Ministero della Transizione Ecologica

Parere n. 10 del 9 Settembre 2022

ID 7712 Progetto di un parco eolico offshore da 384 MW situato nel golfo di Gela, all'interno del settore sud della zona marina C del "Canale di Sicilia". Proponente Apollo Wind S.r.l. (Scoping)

Figura 1: Impianto da ortofoto (da 058DEFSIARSPRAMBA00-signed.pdf e 003DEFSIARRELMETA00-signed.pdf)

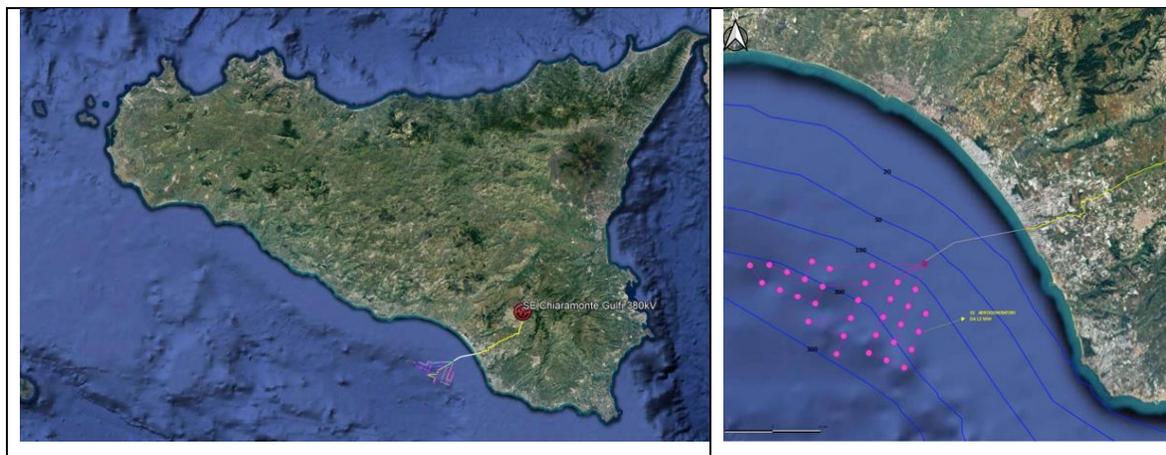
- il sito proposto è antistante le coste di Gela (si veda Figura 1) e ha un profilo batimetrico con profondità comprese tra circa 80m e 500 m e profondità media di circa 250 m, una distanza minima di 14 km e massima di 24 km dal porto di Scoglitti.
- Il Proponente ha presentato una relazione meteomarina in cui non indica la velocità del vento nel punto di installazione del parco ma relaziona sulla velocità e direzione del vento nelle località di Lampedusa e Porto Empedocle, da cui però non deduce la producibilità

Figura 2: Planimetria sottostazione elettrica offshore (da 058DEFSIARSPRAMBA00-signed.pdf)

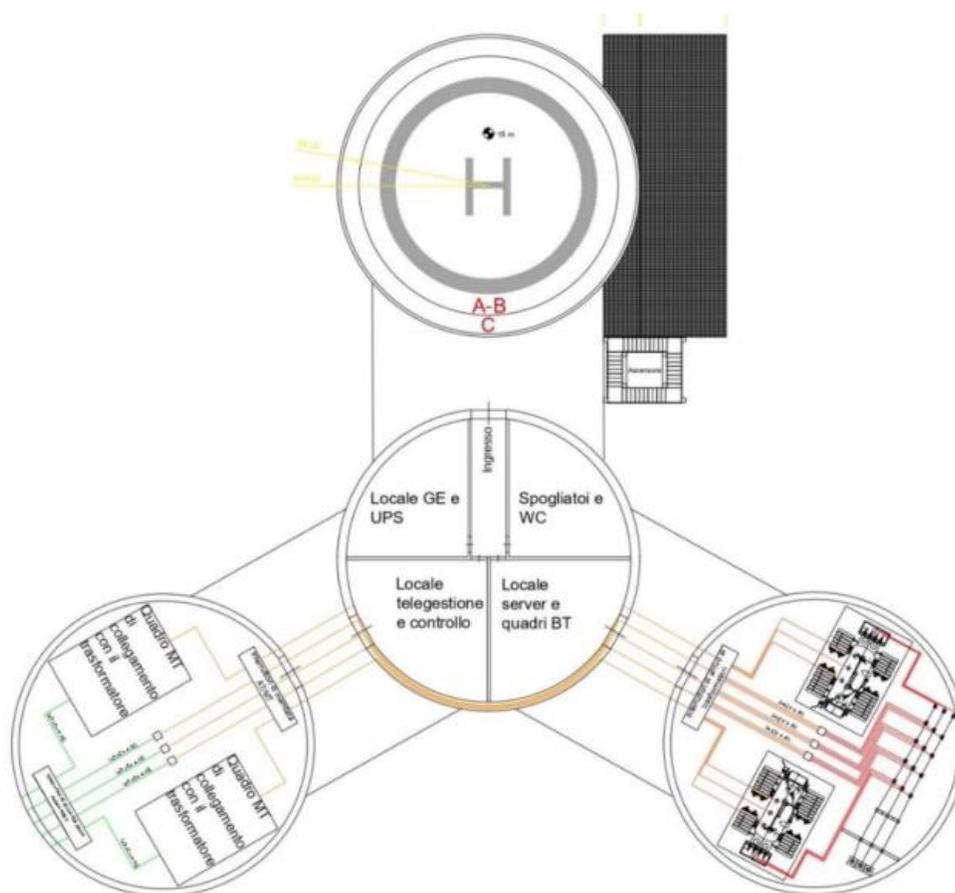
- nella sottostazione elettrica galleggiante (rappresentata in Figura 2), secondo quanto descritto nello Studio Preliminare Ambientale (058DEFSIARSPRAMBA00-signed.pdf), la tensione dovrebbe essere elevata da 66 a 150 kV con una trasformazione da corrente alternata in continua. C'è da sottolineare che si trovano delle incongruenze tra quanto presentato in questo ultimo documento e quanto invece descritto nella Relazione Campi Elettromagnetici (006DEFSIARRELCAMA00-signed.pdf) in cui si parla di una tensione di 380 kV per il cavidotto di collegamento tra la sottostazione elettrica galleggiante e la stazione utente e si fanno delle considerazioni dei campi magnetici che sono relativi a un cavidotto in corrente alternata, non in corrente continua. D'altronde, anche durante la riunione avuta in data 01/09/2022, il Proponente ha parlato di innalzamento della tensione sulla stazione elettrica galleggiante a 380 kV e, ad esplicita domanda, ha confermato che è intenzione avere un cavidotto in corrente alternata;

- 2.2 *Sottostazione elettrica galleggiante*: andranno definite le caratteristiche tecniche della sottostazione elettrica, sia dal punto di vista della struttura galleggiante che la ospita che delle apparecchiature elettriche. Per l'idrodinamica della struttura andranno valutate le ampiezze massime dei moti attesi nei sei gradi di libertà, correlate al comportamento dinamico dei cavi di connessione. Andranno elencate tutte le apparecchiature elettriche e elettroniche presenti sulla piattaforma, andranno anche elencati tutti i composti inquinanti presenti e le tecniche di contenimento in caso di sversamento a seguito di incidenti.
